Znak sprawy: WOIRZL-II.272.37.2019.SK

Dotyczy: Postępowania o udzielenie zamówienia publicznego prowadzonego w trybie przetargu nieograniczonego o wartości poniżej 221.000 euro na „*Dostawę sprzętu komputerowego i oprogramowania dla Urzędu Marszałkowskiego Województwa Zachodniopomorskiego*”.

**ODPOWIEDZI NA PYTANIA WYKONAWCÓW,
ZMIANA TREŚCI SPECYFIKACJI ISTOTNYCH WARUNKÓW ZAMÓWIENIA,
ZMIANA TERMINU SKŁADANIA I OTWARCIA OFERT**

SCHEMAT ROZWIĄZANIA PROPONOWANEGO
PRZEZ WYKONAWCĘ W ZAKRESIE ZADANIA NR 1
- DOTYCZY PYTANIA NR 1

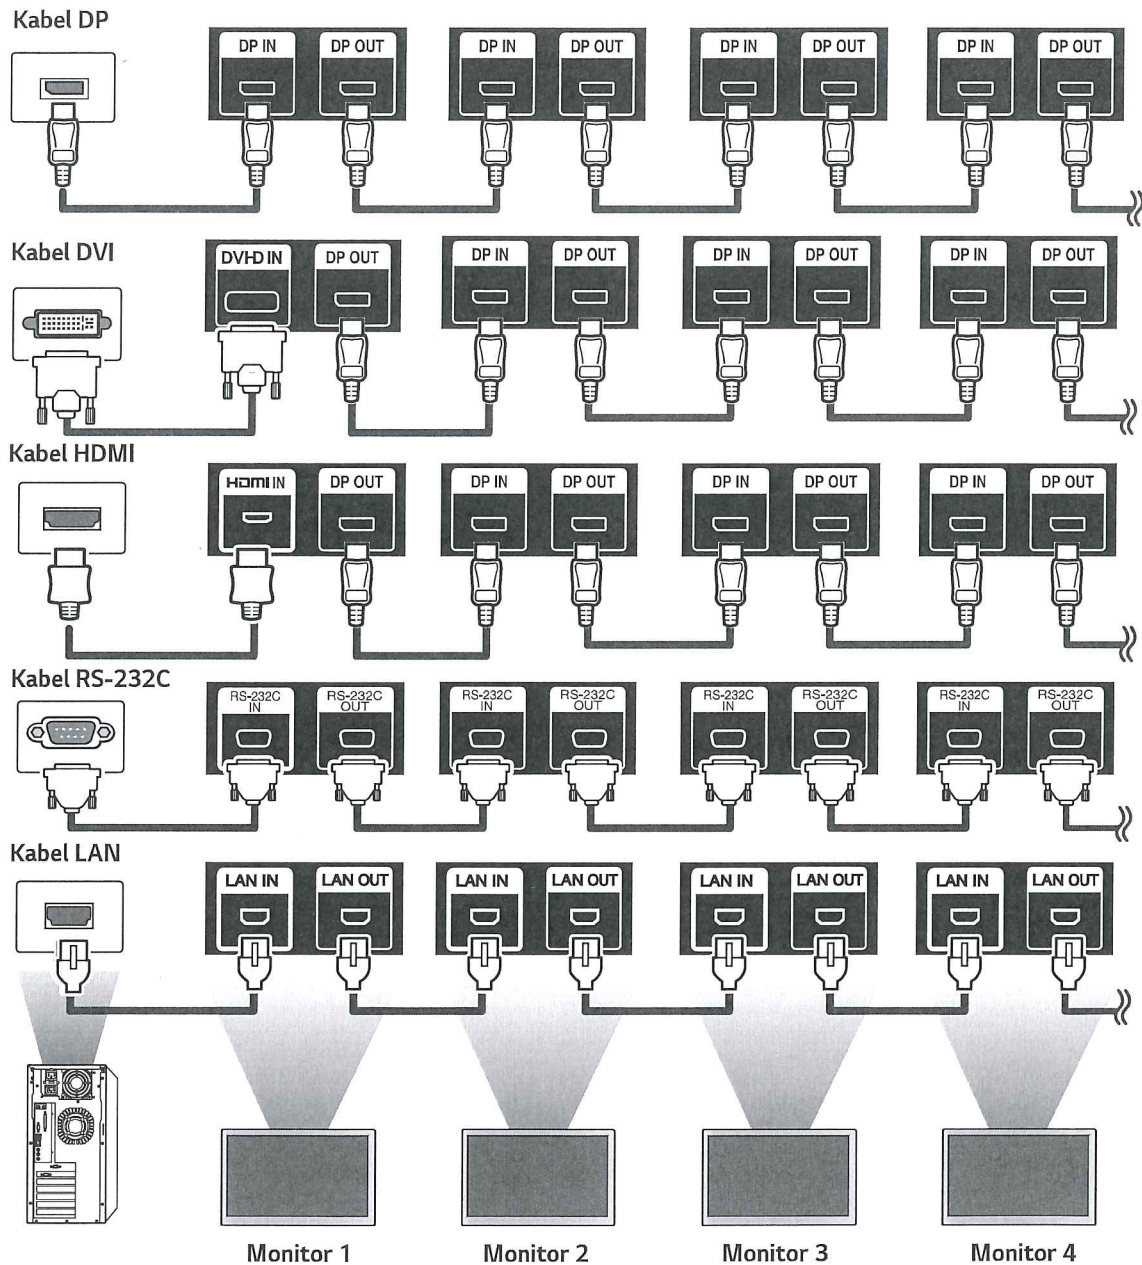
Większość modeli monitorów do ścian wizyjnych posiada możliwość łączenia monitorów wyłącznie w jednej pętli. Modele, które posiadają dwie niezależne pętli sygnałowe zwykle mają możliwość łączenia poprzez DisplayPort oraz DVI lub RJ45/LAN zamiast HDMI.

Czy dopuszczą Państwo by monitory posiadały możliwość łączenia po dwóch niezależnych pętlach: pierwszej DisplayPort i drugiej HDMI lub DVI lub RJ45/LAN?

W załączeniu schemat proponowanego rozwiązania.

Zamawiający w wyniku analizy treści pytania Wykonawcy, zmienia treść Specyfikacji Istotnych Warunków Zamówienia – tj. dokonyuje zmiany treści Szczegółowego Opisu Przedmiotu Zamówienia (Załącznik nr 7 do SIWZ) w zakresie Zadania nr 1, pkt 1, Monitory do ściany wizyjnej – 2x9 sztuk, zdanie pierwsze – w następujący sposób:

- Dotychczasowa treść: Zastosowane monitory powinny być typu wielkoformatowego z przeznaczeniem do ścian wideo, jednego producenta z możliwością łączenia po dwóch niezależnych pętlach: DisplayPort i HDMi 2.0.
- Zmiana na: Zastosowane monitory powinny być typu wielkoformatowego z przeznaczeniem do ścian wideo, jednego producenta z możliwością łączenia po dwóch niezależnych pętlach: **jedna - DisplayPort lub HDMi, druga: HDMi lub DVI lub RJ45/LAN.**
